# **MINUTA DE VERIFICACIÓN – INFORME FINAL ACCIÓN N°1**

**D-067-2023**

Santiago, 31 de octubre de 2023

**Imagen 1.** Modificación a la propuesta original

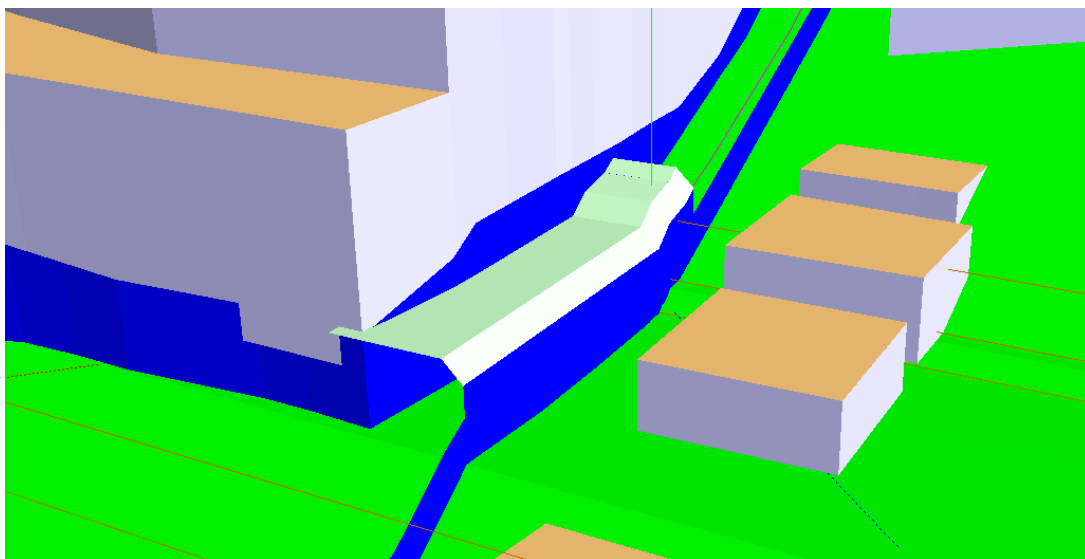
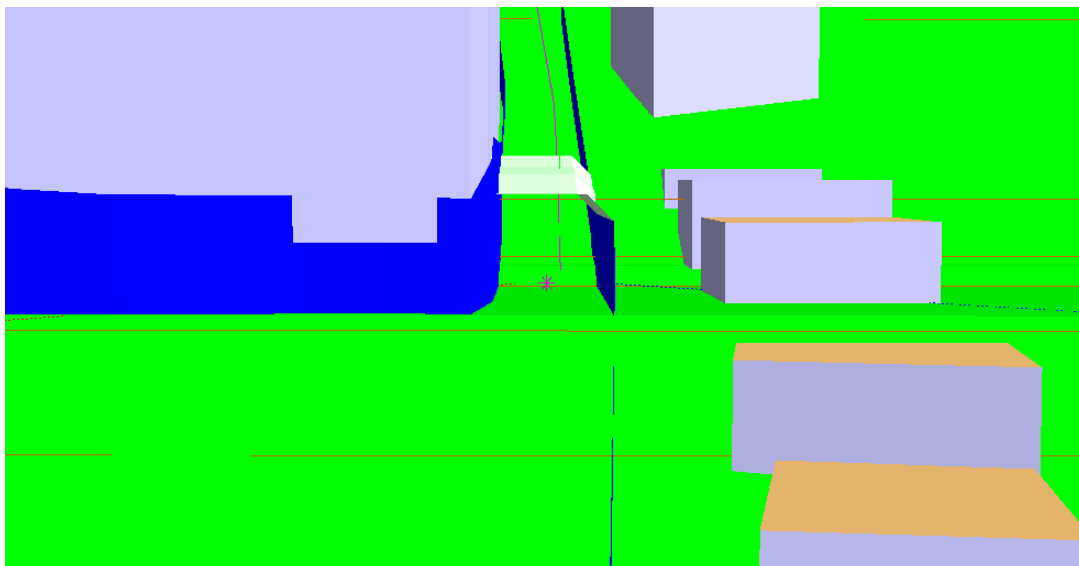
Teniendo en consideración lo anteriormente expuesto, y con el objeto de mitigar las emisiones sonoras de la unidad fiscalizada para dar cumplimiento a la normativa vigente, se ha optado por adecuar la solución de ingeniería, reduciendo la altura de la barrera perimetral y cerrando esta de forma horizontal, de modo que se genere en el sector fiscalizado un túnel acústico que reduzca las emisiones, dando cumplimiento a la normativa ambiental y urbanística aplicable.

En concreto, se propone la proyección de un túnel acústico de 31 metros de extensión y una altura vertical de 3,5 metros, formando un arco conformado de 2 tramos en 45° grados, considerando una estructura metálica según cálculo revestida con panel acústico Rw 34. La estructura deberá ser afianzada al radier existente y anclarse al muro del supermercado.
